**Forum mondial de l'harmonisation des Règlements
 concernant les véhicules**
Groupe de travail de la sécurité passive
Quarante-neuvième session
 Genève, 16-20 mai 2011

**Rapport du Groupe de travail de la sécurité passive
 sur sa quarante-neuvième session**

«...
 Figure 1

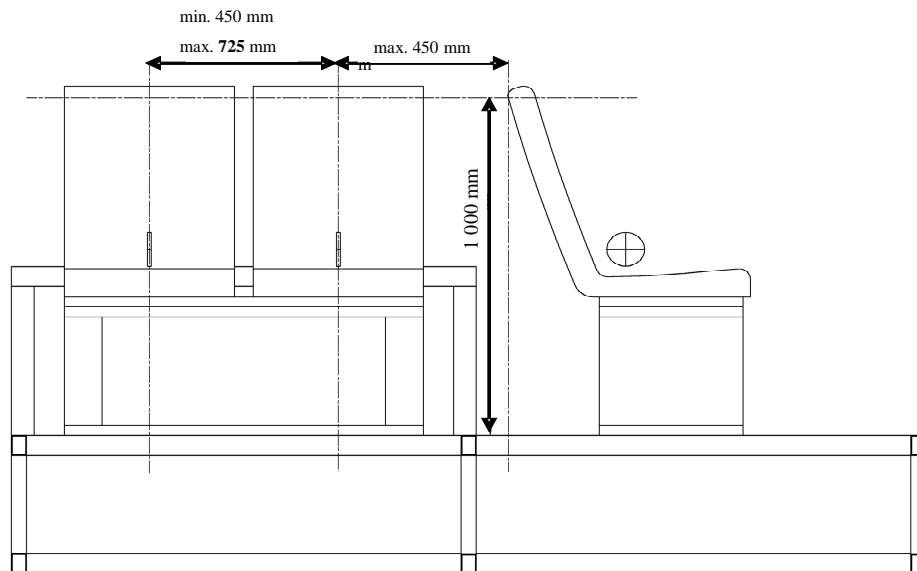
Ajouter une nouvelle annexe, ainsi conçue:

Positionnement des sièges faisant face vers le côté
